S.P.R.B. - B.U.P.  
DIRECTION DES MONUMENTS ET DES SITES  
**Monsieur Thierry WAUTERS**  
Directeur  
C.C.N.- Rue du Progrès, 80, boîte 1  
1035 BRUXELLES

**Objet :** BRUXELLES. Rue de la Bourse, 14-20. Demande de permis unique portant sur la restauration des consoles supportant les auvents qui courent les façades. Avis conforme de la CRMS.  
*Dossier traité par A. Thiebault, cellule travaux DMS.*

En réponse à votre courrier du 19/05/2017 sous référence, réceptionné le 22/05/2017 nous vous communiquons **l'avis conforme favorable sous réserve** rendu par la CRMS en sa séance du 31/05/2017, concernant l'objet susmentionné.

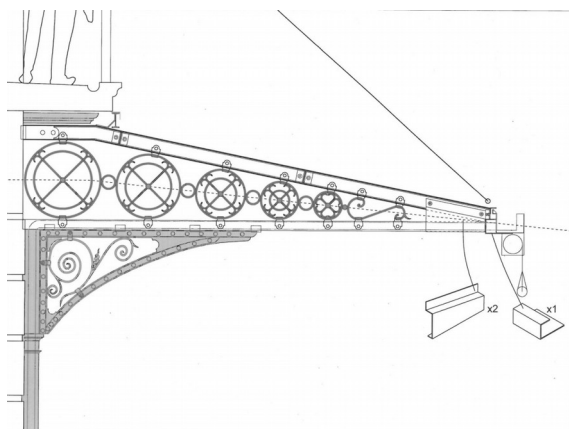
- × du n°14 au n°24 : reconstituer la structure de la partie haute des consoles à *partir* des éléments subsistants ; dans les autres cas, réaliser de nouvelles consoles composées de profilés métalliques assemblées selon le modèle de référence et les contreventer au moyen d'une ferronnerie décorative,

Le remplissage des consoles se fera selon le modèle ci-joint. Celui-ci correspond au dessin qui figure systématiquement sur les plans d'archives des demandes de travaux successives.

La CRMS demande d'évaluer la possibilité d'éviter l'usage des tirants complémentaires. Cela suppose un examen des modes d'ancrages des consoles dans les façades.
